Nr postępowania: 03/ZPS/PKMS/02/2025

Dotyczy: postępowania o udzielenie zamówienia publicznego w trybie przetargu nieograniczonego w oparciu o przepisy dotyczące zamówień sektorowych na najem długoterminowy 20 autobusów miejskich niskopodłogowych (nr post.: 03/ZPS/PKMS/02/2025)

Pytanie nr 4:

3 Türer

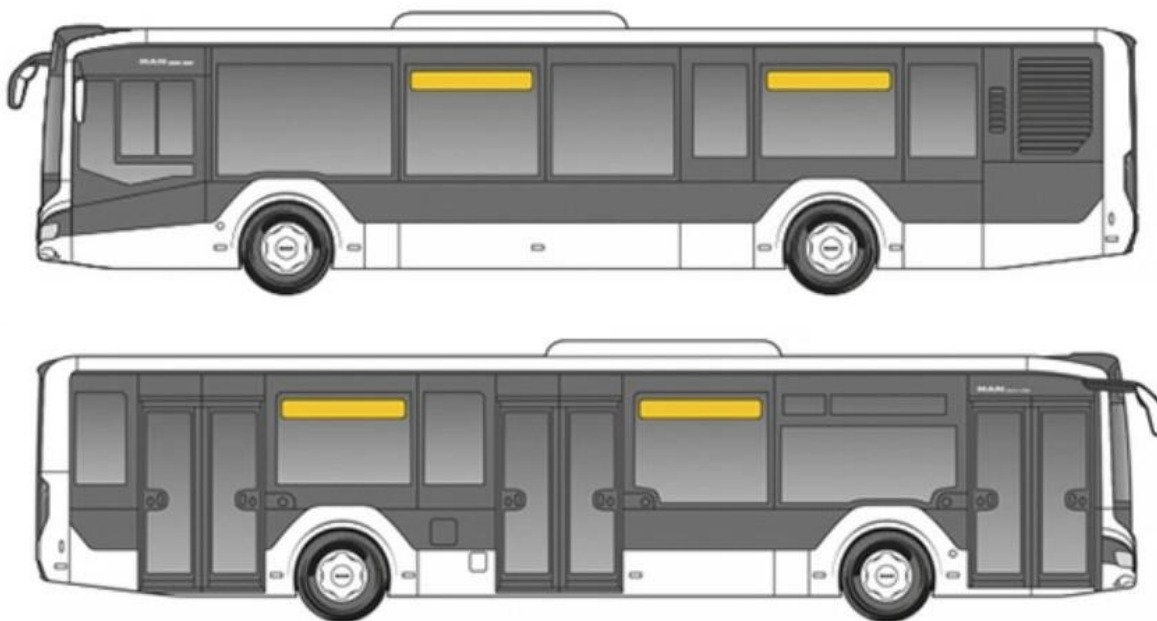
Zwracamy się z prośbą o odpowiedź na pytanie dot. okien autobusu.

Zamawiający wymaga:

„okna boczne - co najmniej połowa (min. 50%) okien na powierzchni bocznej pojazdu ma być przesuwana lub uchylna w górnej lub środkowej części”

Czy zamawiający dopuści „cztery okna uchylne – dwa po prawej i dwa po lewej stronie – rysunek poniżej – kolor żółty”?

Tak, Zamawiający wyraża zgodę na zaproponowane rozwiązanie tj. 4 okna uchylne – po 2 okna na bocznych ścianach pojazdów.
